Objet : Rapport de visite de votre installation d'assainissement non collectif

Contrôle de fonctionnement et d'entretien d'une installation d'assainissement non collectif

N° dossier SPANC de l'Adour : **CF/083/18/272 RL**

Adresse : 8 rue Occitane– 65360 BERNAC-DEBAT
Parcelle habitation : B 24
Superficie du terrain : 1196 m²
Superficie disponible : 300 m²
Traitement adapté au sol : inconnu
Exutoire sur parcelle : Fossé départemental

Plan de l'installation :

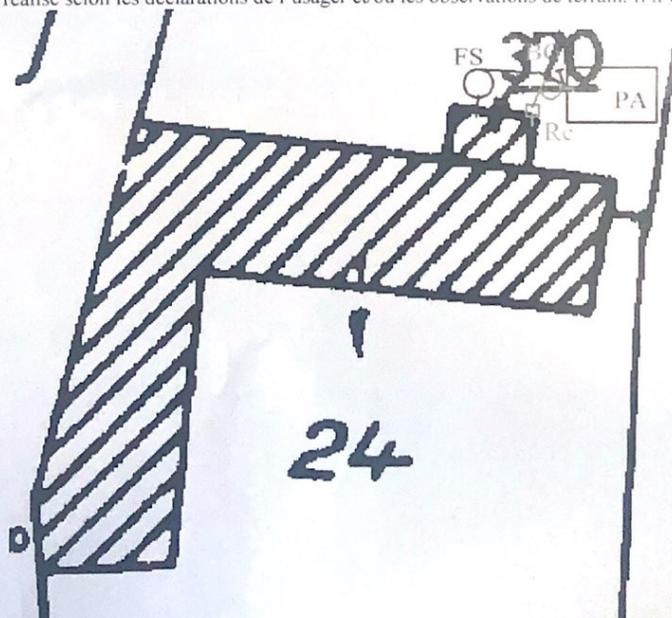
| Liste des points contrôlés | Evaluation contrôleur | Observations |
|--|-----------------------|---|
| Défaut de structure ou fermeture des ouvrages | Non évaluable | Bac à graisse inaccessible |
| Installation incomplète | Oui | Système de traitement non-conforme |
| Dysfonctionnement(s) majeur(s) constaté(s) | Non évaluable | Bac à graisse inaccessible |
| Regards dégagés et accessibles | Non | Bac à graisse inaccessible |

Conformité de l'installation : L'installation d'assainissement est classée **non-conforme** au sens de l'arrêté du 27 Avril 2012 car elle est incomplète. En effet, le plateau absorbant n'est pas un système de traitement conforme. Notons également que l'installation présente un défaut d'accessibilité et donc d'entretien : le bac à graisse n'est pas accessible.

1. Réaliser une étude de sol définissant l'installation d'assainissement adaptée à la nature du terrain et à la capacité d'accueil de l'immeuble,
2. Mettre en place l'installation d'assainissement préconisée par le bureau d'étude après validation du projet de réhabilitation par le SPANC.
